ISPRA

Rapporto Conclusivo

Attività di controllo ordinaria ex art. 29-decies del D.Lgs. 152/2006 e s.m.i., comma 3

ENI S.p.A. Raffineria di Taranto

Fig. 1 – Polar plot benzene quadriennio 2019÷2022 (ENI+Machiavelli+Orsini)

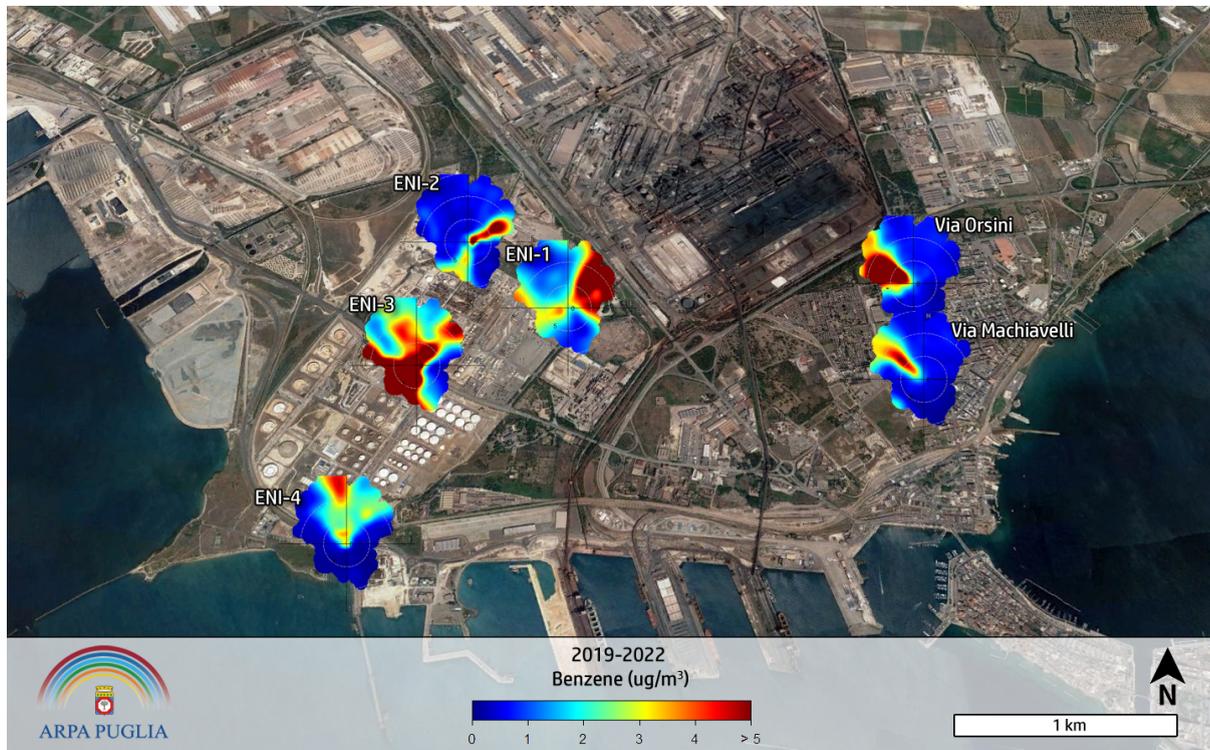
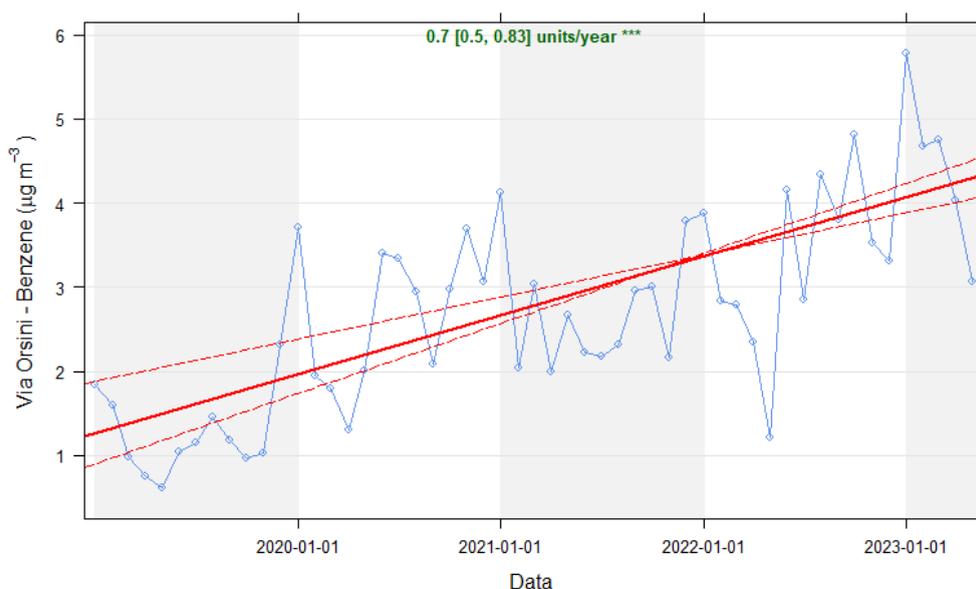
Dalla valutazione dei dati di concentrazione di benzene acquisite dalla rete ENI, emerge che i livelli più elevati e, in generale, i picchi massimi orari più significativi e degni di nota per la variazione repentina del trend, si registrano solitamente nella centralina ENI3 - Area Blending, posta nei pressi dei serbatoi di stoccaggio della Virgin Nafta; i dati di benzene, incrociati coi dati meteo di VV e DV, mostrano, come direzione prevalente di provenienza delle concentrazioni di benzene in questo sito, l'area serbatoi, posta a sud-ovest rispetto alla centralina stessa.

Anche nelle n. 15 giornate attenzionate, riportate nel verbale di sopralluogo del 9 marzo 2023, e cioè 1, 2, 12, 18 e 19 dicembre 2022, e 3, 4, 5, 6, 10, 11, 12, 27, 29, 31 gennaio 2023, quali quelle in cui risultavano elevate le concentrazioni di benzene misurate in Via Orsini-Tamburi in quanto tutte maggiori di 5 ug/m^3 in media giornaliera (che è un limite applicabile, su base annuale, ai siti esterni alle aree industriali) le concentrazioni più elevate sono state misurate in prevalenza nella centralina ENI3, ma in generale le medie giornaliere delle concentrazioni si sono attestate mediamente su valori compresi tra 1 e 2 ug/m^3 per ENI1, ENI2 ed ENI4 (posta nei pressi del pontile) e su valori compresi tra 3 e 4 ug/m^3 in ENI3. Su n. 15 giornate focalizzate, quelle di dicembre 2022 non hanno mai superato la suddetta soglia di 5 ug/m^3 (media giornaliera) in nessun sito e quelle di gennaio 2023 hanno misurato solo 3 valori poco al di sopra di tale soglia e solo nella centralina ENI3, prossima ai serbatoi di stoccaggio nafta, come precedentemente indicato.

Fig. 2 – Rette di regressione lineare degli andamenti delle concentrazioni medie mensili del benzene nelle centraline della rete ENI, Orsini e Machiavelli (RRQA) dal 2019 al maggio 2023

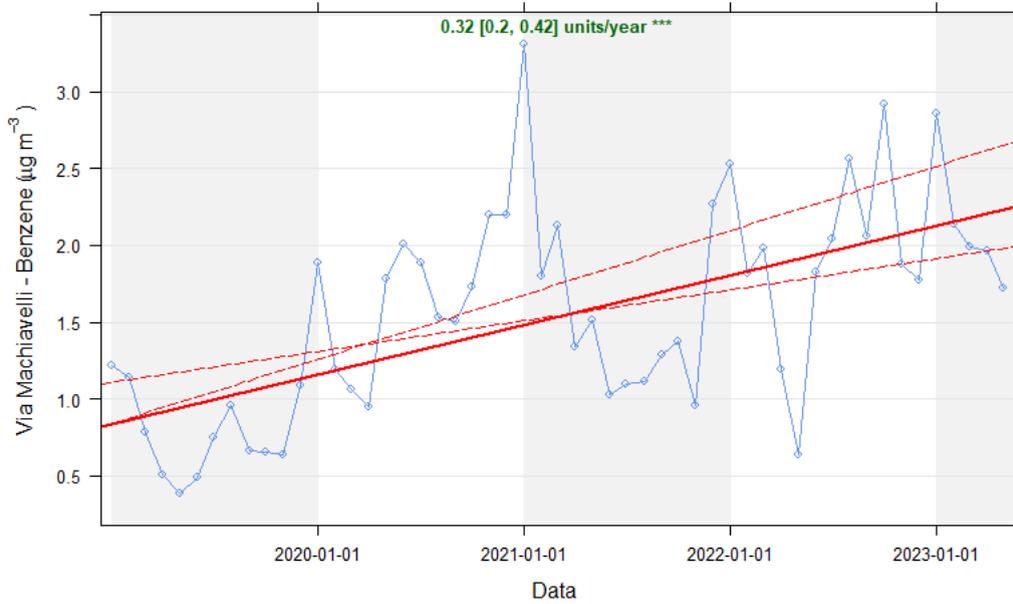
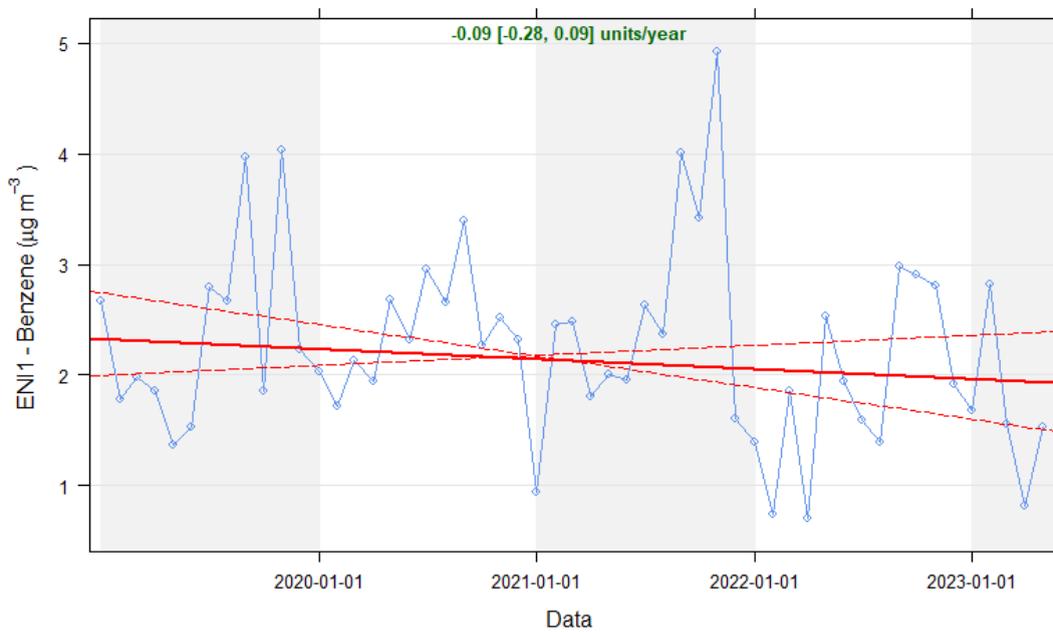
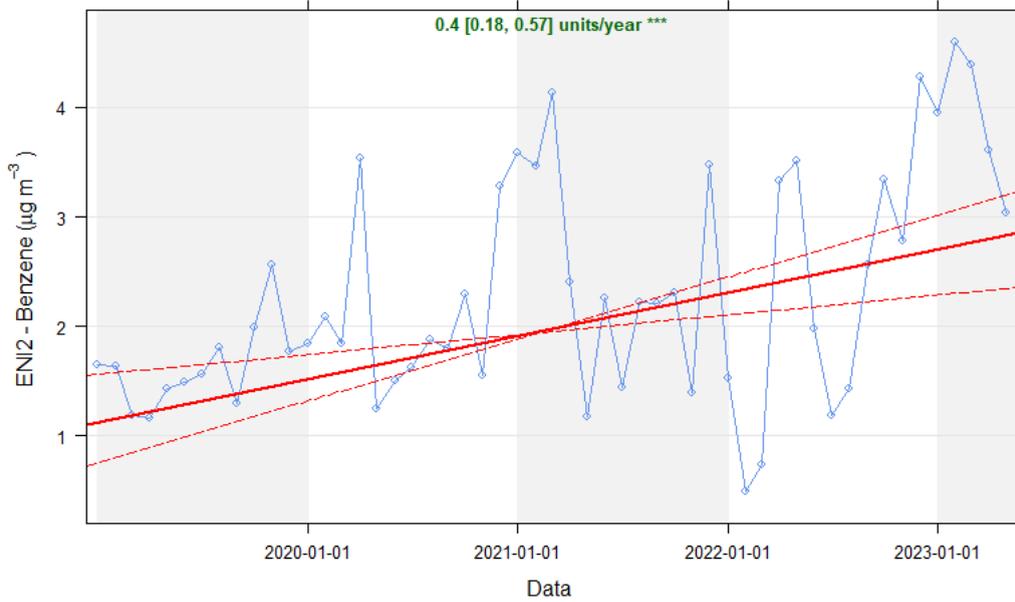
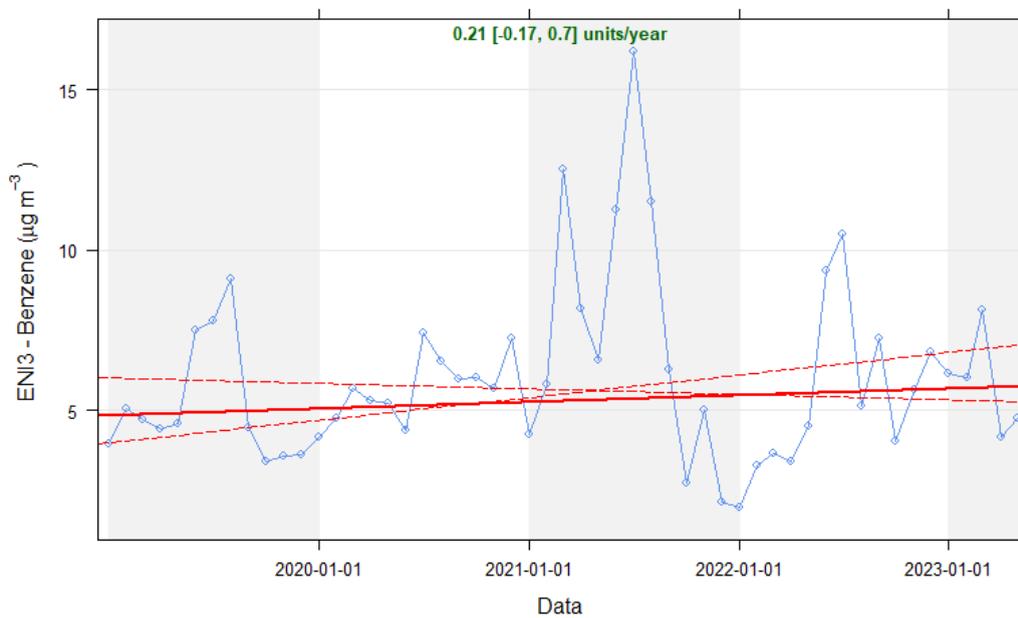
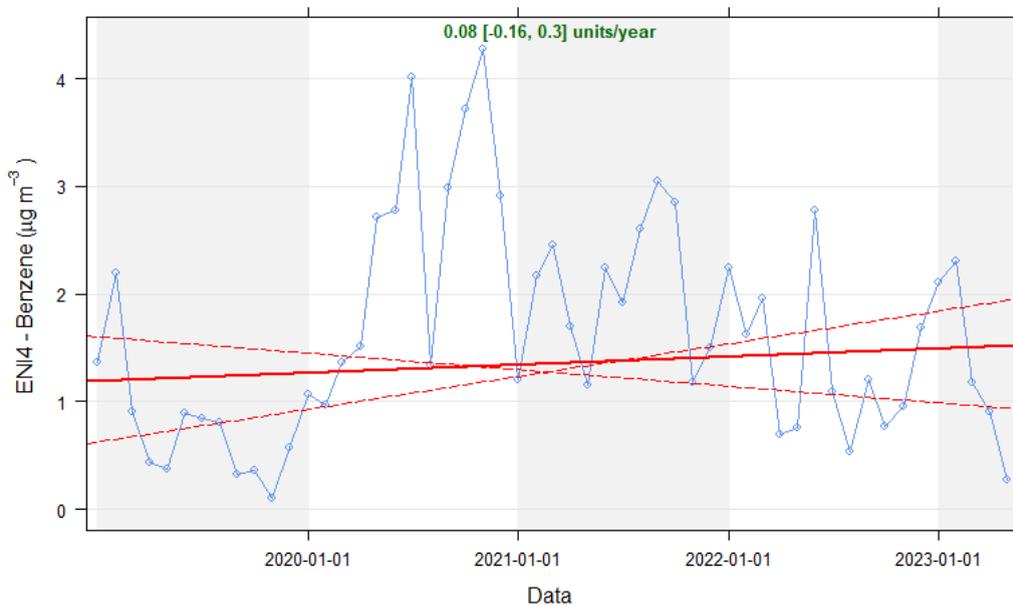
Focalizzandosi sulle cabine interne dello Stabilimento ENI, si osserva che i coefficienti angolari delle rette di regressione indicano, nelle centraline interne al perimetro di ENI, un incremento modesto o addirittura nullo, come nei casi delle postazioni ENI1 e ENI4, mentre è marcato e ben evidente per *Orsini* e *Machiavelli*. Tanto dimostra che le sorgenti emmissive relativamente al benzene sono differenti.

Si riportano di seguito (Fig. 2) le n. 6 rette di regressione lineare degli andamenti delle concentrazioni medie mensili del benzene nelle centraline della rete ENI che registrano i valori più elevati nel 2022 e di *Via Machiavelli*, posta nel quartiere Tamburi e facente parte della RRQA, dal 2019 al mese di maggio 2023.
